**Ofício MAR 017/2019**

**Assunto:** Ofício Conjunto nº 4/2018/SRE-ANA/DAEE

Vimos através deste apresentar respostas ao Ofício em referência, de 27/11/18 a respeito das condicionantes da Resolução Conjunta ANA/DAEE 926/2017 de 29/05/17. Discorreremos a seguir em relação aos itens citados:

Figura 1: Cota mínima de água (na cor azul) na barragem Jaguari para descargas à jusante, relativa à geratriz superior da caixa de entrada de água.

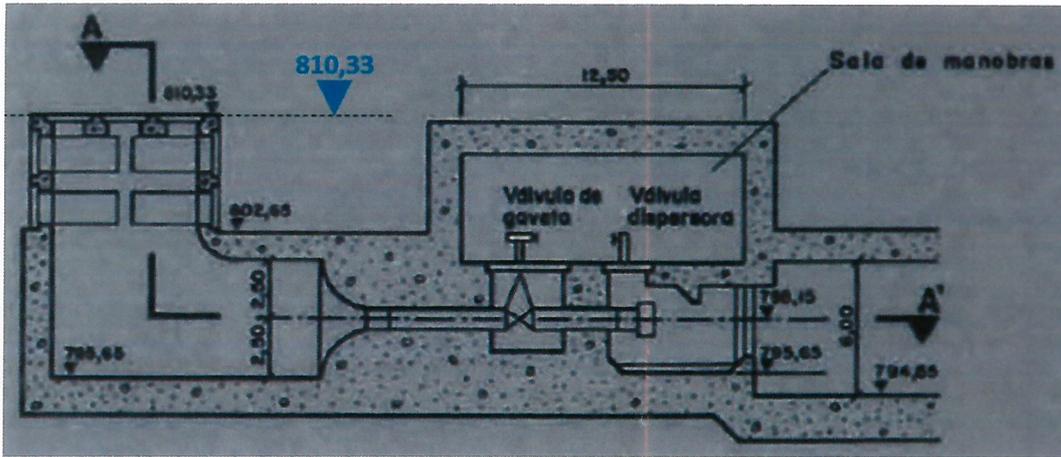
- Item 7 (atendimento ao artigo 12): em resposta ao item “a” do ofício, os níveis operacionais das barragens Jaguari/Jacareí, Cachoeira e Atibainha) estão apresentados na Tabela 1, a seguir. Já em relação ao item “b”, as cotas mínimas de água para descargas à jusante em cada barragem estão mostradas na Tabela 2 e Figuras 1, 2, 3 e 4. Para melhor entendimento, nas barragens Jaguari e Jacareí, essas cotas referem-se à geratriz superior das caixas de tomada de água para descarga de fundo e, nas barragens Cachoeira e Atibainha, à geratriz inferior das comportas de descarga, instaladas na estrutura do vertedor Tulipa. Essas cotas, conforme mostrado na Tabela 2, são as cotas limites nas quais as reservas técnicas poderão ser utilizadas, conforme Relatório Técnico Sabesp “Atendimento ao Artigo 7º da Resolução Conjunta ANA/DAEE nº 926 de 29/05/2017”. As relações cotas e vazões das descargas de fundo também se encontram neste documento. As faixas de utilização das reservas técnicas,

diferenças entre os níveis operacional mínimo e cotas mínimas para as descargas à jusante das barragens estão apresentadas na Tabela 3. Para o item “c”, em relação às descargas de água em cotas inferiores aos níveis mínimos das estruturas de descarga nas barragens do Sistema Cantareira, a Sabesp oportunamente, em conjunto com os órgãos reguladores se responsabilizará para a garantia das demandas à jusante incluindo toda a infraestrutura necessária.
